28 de octubre del 2020
LM-IC-D-0954-2020

Informe en versión preliminar LM-INF-IC-D-0010-B-2020

Informe de Auditoría Técnica **Desempeño de la estructura de pavimento y seguridad vial del** **proyecto Construcción de Paso a desnivel en intersección** **Garantías Sociales, Ruta Nacional No. 39**

Licitación Pública Internacional No. 2013LI-000011-0DE00

Figura 40. Ancho de trabajo sistema de contención barrera rígidas. Fuente: Valverde, 2011.

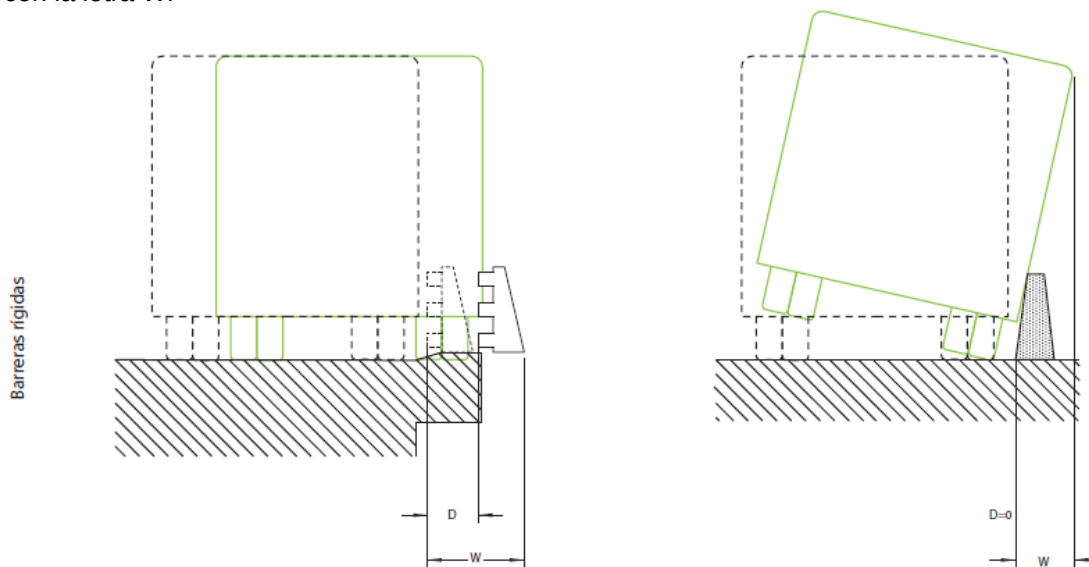
Un segundo aspecto de relevancia que no fue considerado en el diseño de barreras rígidas del proyecto es el del ancho de trabajo del sistema de contención vehicular. Se debe recordar que el ancho de trabajo es la distancia entre la cara más próxima al tráfico antes del impacto, y la posición lateral más alejada que durante el impacto alcanza cualquier parte esencial del sistema o vehículo (Valverde, 2011). En la Figura 40 se muestra gráficamente la definición de ancho de trabajo denotado con la letra W.

La condición de las barreras rígidas medianeras del proyecto con espaldones reducidos de 50 cm de ancho o menores y al tener el sistema de contención una deflexión de 0 m debido a su rigidez hace que el ancho de trabajo de la barrera sea un parámetro crítico ante una posible colisión con el elemento. Por lo tanto, si las barrera tipo F o New Jersey colocadas en el proyecto no cumplen el ancho de trabajo mínimo establecido en la certificación de la barrera, existe el potencial riesgo de volcamiento o colisión de vehículos en el carril opuesto especialmente en el caso de vehículos pesados.

Figura 41. Plano constructivo barrera Tipo F. Fuente: FHWA, 2011

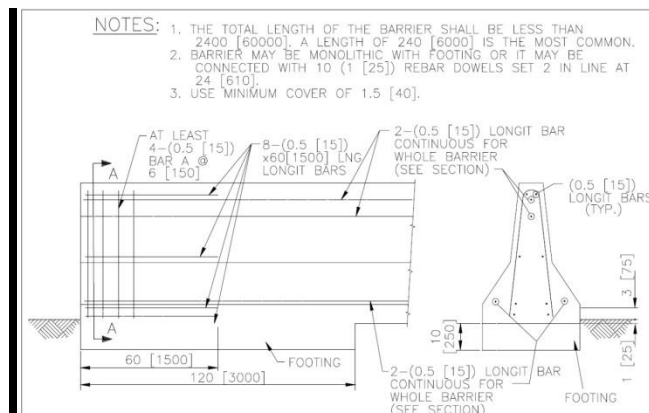
En relación con el anclaje entre las barreras la norma SGM10a-b de la *Federal Highway Administration* establece que ante discontinuidades las barreras deberán estar unidas mediante una cimentación monolítica o mediante la conexión de dovelas, tal como se observa en la Figura 41.

Ninguna de las condiciones de anclaje señaladas anteriormente fue identificada en las inspecciones de las barreras del proyecto. En la Figura 42 se observa que la barrera medianera es anclada a la superficie mediante pernos en su parte inferior; sin embargo, en su sección transversal no hay evidencia de ningún tipo de conexión o prevista para el anclaje entre las barreras.

- Se evidenciaron diferencias significativas entre los planos constructivos y el proceso constructivo de barreras de contención rígidas en relación con el anclaje requerido entre los elementos.
